## **Věc: VYSVĚTLENÍ A ZMĚNA ZADÁVACÍ DOKUMENTACE č. 6**

**Název veřejné zakázky:** Dodávka 18 metrových městských autobusů v období 2022 až 2025  
**Evidenční číslo:** Z2021-010090  
**Zadavatel:** Plzeňské městské dopravní podniky, a.s.  
se sídlem Denisovo nábřeží 920/12, Východní Předměstí, 301 00  
Plzeň, IČO: 25220683  
zápis v OR: Krajský soud v Plzni, oddíl B, vložka 710  
osoba oprávněná k zastupování Zadavatele při vyřizování žádostí  
o vysvětlení ZD: Mgr. Petra Šindelářová, vedoucí právního oddělení

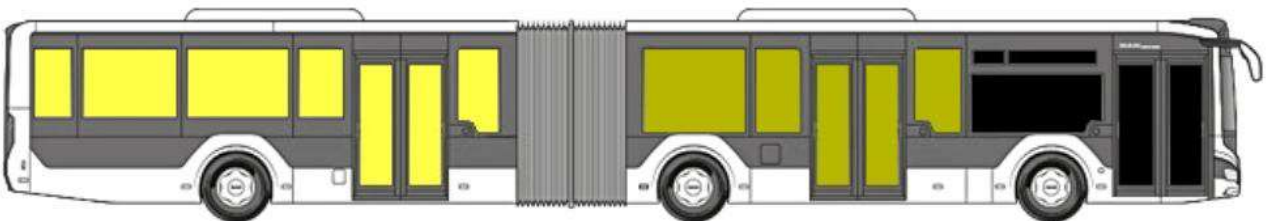
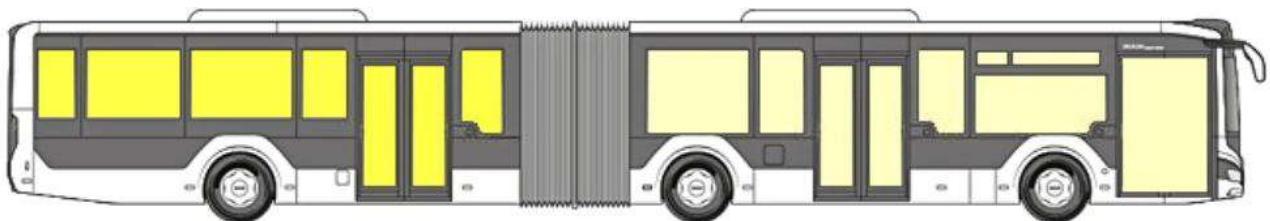
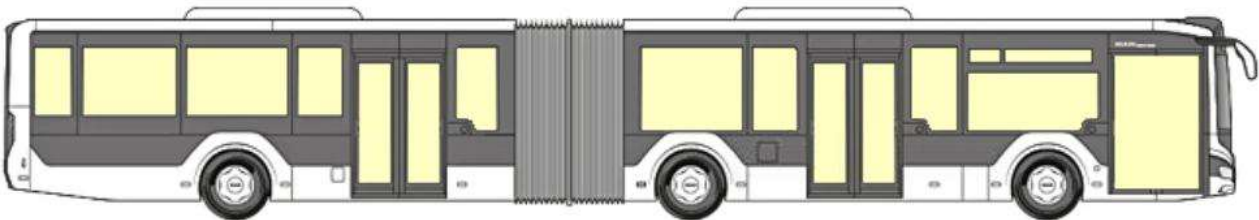
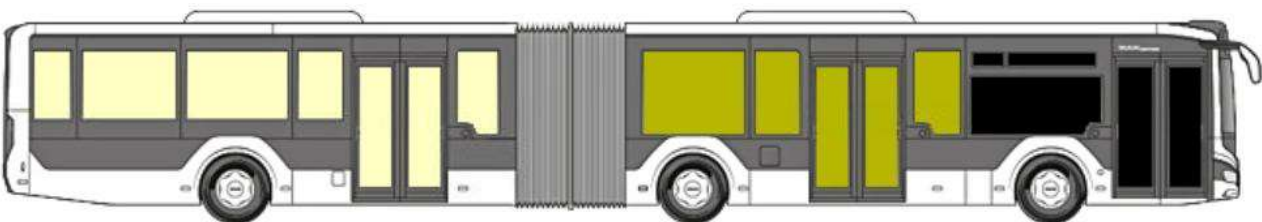
V zadávacích podmínkách, v příloze č.1, Technická specifikace, bodu 2.5.11. Vnitřní osvětlení vozu, zadavatel uvádí požadavek: Vnitřní osvětlení (dvouúrovňová intenzita) vozu v LED provedení s možností samostatně vypínatelné první řady světel na levé i pravé straně bezprostředně za kabinou řidiče.

Dodavatel u nabízených vozidel nabízí sofistikované automatické řešení, jehož úprava do podoby, jež je požadována, by přinesla zbytečné vícenáklady. Řešení dodavatele je následující: osvětlení interiéru je nepřímé LED osvětlení minimalizující odlesky v čelním skle, které se ovládá spínačem majícím 3 polohy. Poloha 1 = Zapnutí vnitřního osvětlení; Poloha 0 = Vypnutí vnitřního osvětlení; Poloha A = Regulace vnitřního osvětlení automaticky v závislosti na světelném senzoru při zapnutém zapalování. Níže jsou popsány možné situace provozu a znázorněno příslušné osvětlení vozidla:

**Světelný senzor hlásí potřebu osvětlení, Dveře 1 zavřené, motor vypnutý:**

**Světelný senzor hlásí potřebu osvětlení, Dveře 1 otevřené, motor vypnutý:**

**Světelný senzor hlásí potřebu osvětlení, Dveře 1 otevřené, motor zapnutý:**

**Světelný senzor hlásí potřebu osvětlení, Dveře 1 zavřené, motor zapnutý:**

Bude zadavatel akceptovat v nabídce dodavatele výše popsané řešení osvětlení interiéru?

Ano, Zadavatel se rozhodl změnit technickou specifikaci a bude akceptovat vnitřní osvětlení vozu i ve variantě s možností automaticky regulovaného osvětlení bezprostředně za kabinou řidiče tak, aby byly minimalizovány odlesky vnitřního osvětlení na čelním skle po uzavření všech dveří a běžícím motoru. Provedení bude podléhat schválení Zadavatele.

Zadavatel upravil Přílohu č. 1 – Technickou specifikaci v části 2.5.11. Upravená příloha je nedílnou součástí tohoto vysvětlení a změny zadávací dokumentace č. 6. Dodavatelé jsou povinni pro podání nabídky použít upravenou technickou specifikaci ve smyslu tohoto sdělení.
